仕様変更のお知らせ

【 FW-300 】

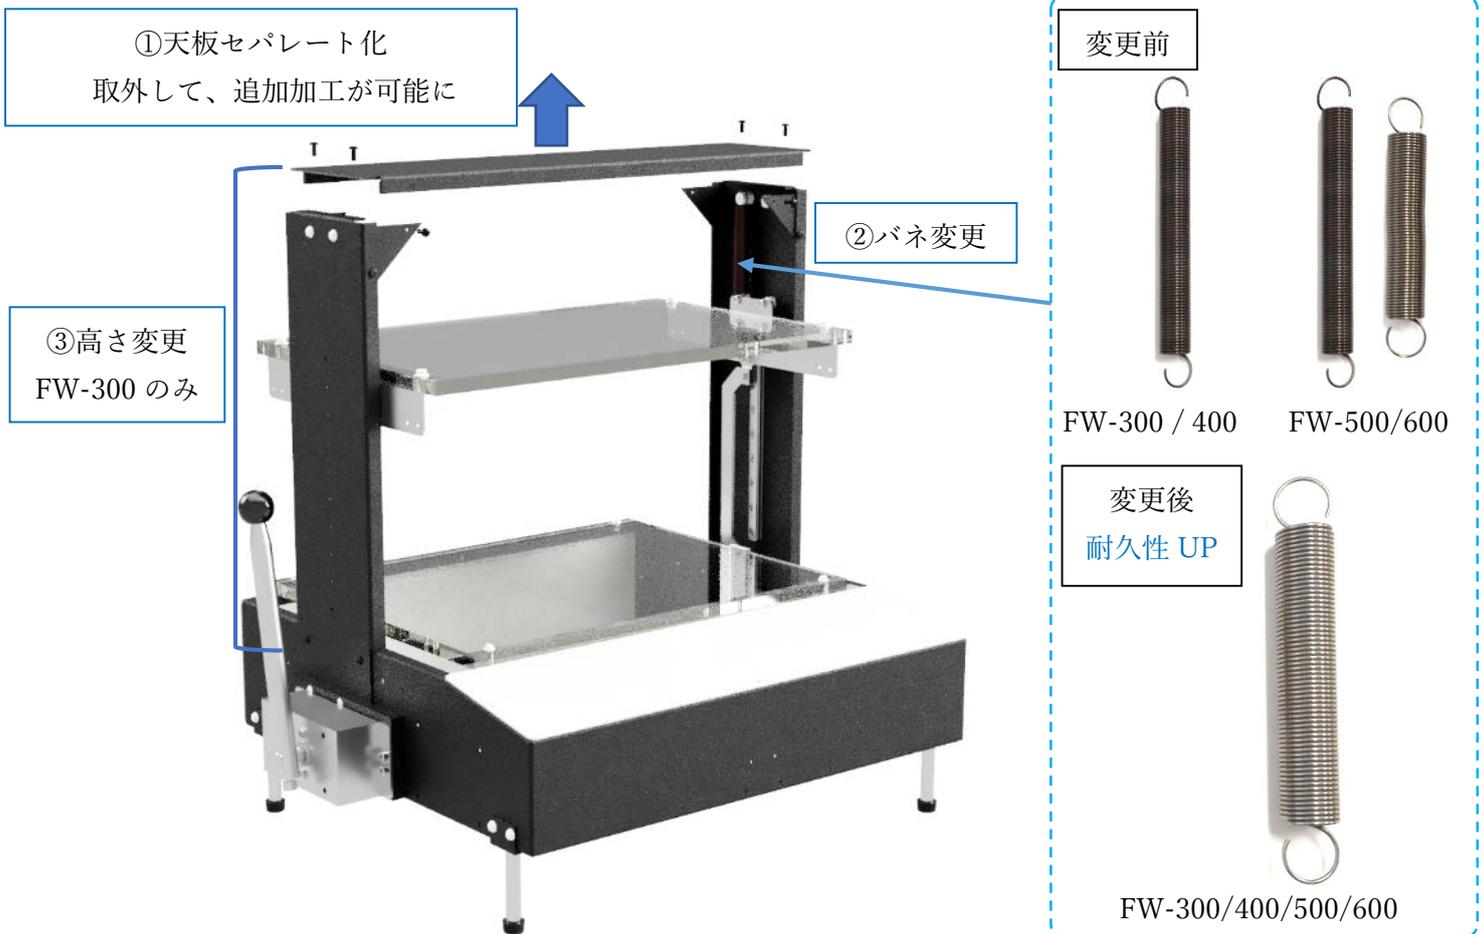
- ①天板セパレート化 / ゲート天板が取外し可能になります。(シャーシもセパレート化による構造変更)
- ②バネの変更 / 耐久性UP ※新旧の互換はありません
- ③ゲート高さの変更 / 高さが50mmアップとなります(FW-400と同じ高さへ変更)
